Naše zn. 3142/2025-SŽ-SSV-Ú3
Listů/příloh 15/3

Věc: Vysvětlení/ změna/ doplnění zadávací dokumentace č. 5
„**Modernizace trati Brno-Přerov, 5. stavba Kojetín – Přerov**“

ve smyslu § 98 a § 99 zákona č. 134/2016 Sb., o zadávání veřejných zakázek, ve znění pozdějších předpisů (dále jen „ZZVZ“)

1. konstrukcia vozovky
ma dve strkove
vrstvy

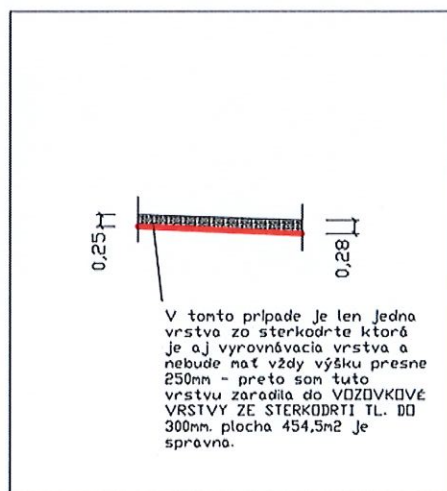
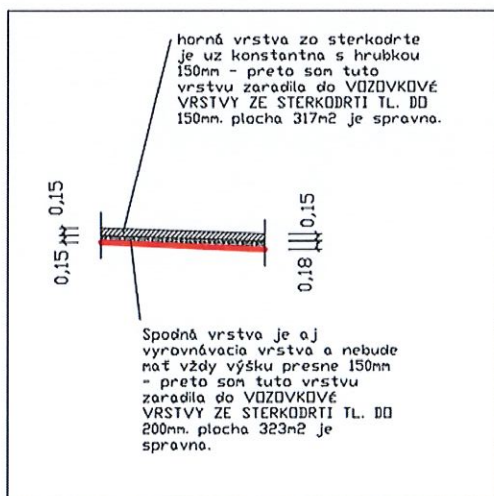
SO 26-18-04.3 – pol. č. 18 - VOZOVKOVÉ VRSTVY ZE ŠTĚRKODRTI - 248,5 m³, v soupisu prací je uveden výpočet množství, který neodpovídá tloušťkám vrstev štěrkodrti podle technické zprávy. V soupisu jsou tloušťky 0,15 m, 0,3 m a 0,2 m, v technické zprávě jsou tloušťky 0,15 m, 0,15 m a 0,25 m. Opraví zadavatel soupis prací?

Výpočet v soupisu prací je správný, protože zohledňuje spodní vrstvu štěrkodrti i jako vyrovnávací vrstvu. Tloušťka posledních vrstev štěrkodrti, které jsou v kontaktu se zemní plání, je vždy uvažovaná jako minimální hodnota a výpočet objemu tedy na stranu bezpečnou počítá s hodnotou vyšší. Níže přiložen obrázek pro vysvětlení.

2. konstrukcia vozovky
ma jednu strkovu
vrstvu
